## Antrag: Änderung der Streckenführung und Beschilderung der Radspur in der Weißliliengasse

Ortsbeirat Mainz Altstadt 27.09.2023

Bild 2

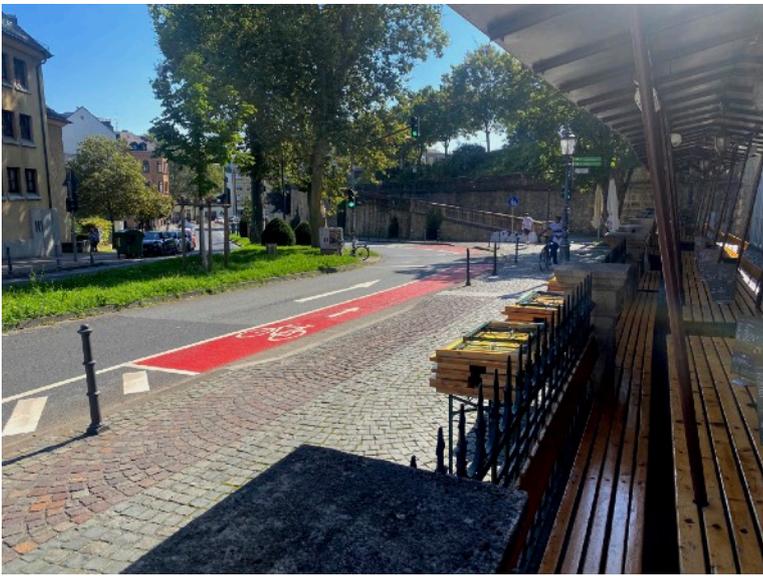
1. Der Radweg beginnt an der engsten Stelle der Fahrbahn in diesem Bereich (Bild 1). Weiterhin ist er nicht breit genug, um beim Schwenk vom Bürgersteig auf die Fahrbahn nicht den Radstreifen zu verlassen. Ebenso wird der motorisierte Verkehr nicht auf plötzlich auf die Fahrbahn schwenkende Fahrradfahrer aufmerksam gemacht.
2. Die Verlegung des Radweges erfüllt nicht die Absicht, den Radverkehr von der Außengastronomie des Eisgrub Bräu's zu trennen, denn der Änderung der Streckenführung erfolgt mitten im bestuhlten Außenbereich (Bild 2 und Bild 3).
3. Ein Start der Radspur im Bereich des Gebäudes der Konrad-Adenauer-Stiftung würde diese Probleme lösen. Es gibt dort bereits einen abgesenkten Bordstein (Bild 4) sowie genügend Fahrbahnbreite.

1. Um die Sicherheit der Radfahrenden im Bereich der Weißliliengasse zu verbessern soll die Radspur (mindestens) bis auf Höhe des Gebäudes der Konrad-Adenauer-Stiftung vorgezogen werden.
2. Um den Konflikt mit plötzlich die Fahrbahn nutzenden Radfahrenden zu entschärfen soll in diesem Bereich ein Verkehrszeichen 138 aufgestellt werden.
